**Arkitektkonkurranse**  
**Kunstmuseum og kulturkvartal i Kristiansand**  
**Trinn 2**  
**25.10.2016**

## Spørsmål og svar

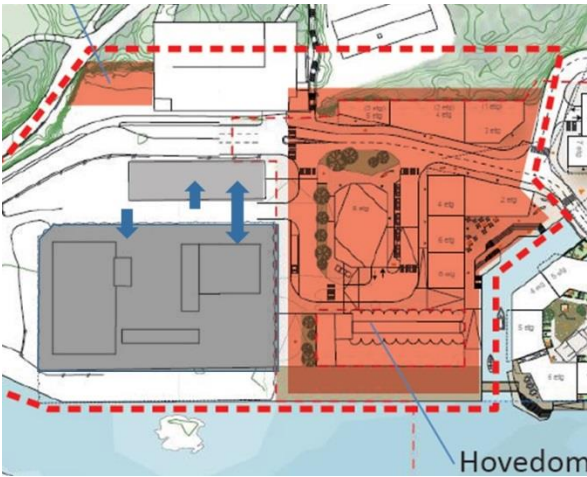
8	-Hvor er logistikk inngangen til Kilden?	<p>Kilden har personalinngang og varelevering langs fasade mot øst. Teknisk bygg som ligger mellom Kilden og Parkeringshuset, har en del verksteder som bla produserer scenedekorasjoner som trilles mellom byggene.</p>  <p>Varelevering Kilden (markert med blå piler).</p>
9	-Er det problematisk å legge magasiner til kjeller?	<p>Det vil forutsette en kjellerløsning som er spesielt vannsikret – grunnvann mv tatt i betraktning. Erfaringsmessige blir dette en kostbar løsning som må vurderes i kriteriet gjennomførbarhet innenfor realistiske økonomiske rammer. Det kan også ha forsikringsmessige konsekvenser å legge magasiner i kjeller dersom det ikke er dokumentert optimal sikkerhet.</p> <p>Det er viktig at logistikken er løst tilfredsstillende med inn-/uttransport, laste og losse-areal.</p>
10	Under krav til innlevert materiale er det oppgitt etasjeplaner for museumsanlegg og kulturskole i 1:200. Vi ser at flere av prosjektene vil ha vanskeligheter med å få med alt på én plansje, og at plansjene da vil fylles opp med bare planer og snitt. Er det mulig å levere noen mindre viktige planer i 1:400, eventuelt levere 8 plansjer, eventuelt endre felles skala til f.eks. 1:300?	<p>Presentasjonen skal begrenses til 6 plansjer, men om nødvendig kan 1:200 (eller 1:250) brukes for de viktigste planene og en redusert målestokk for øvrige plan.</p>
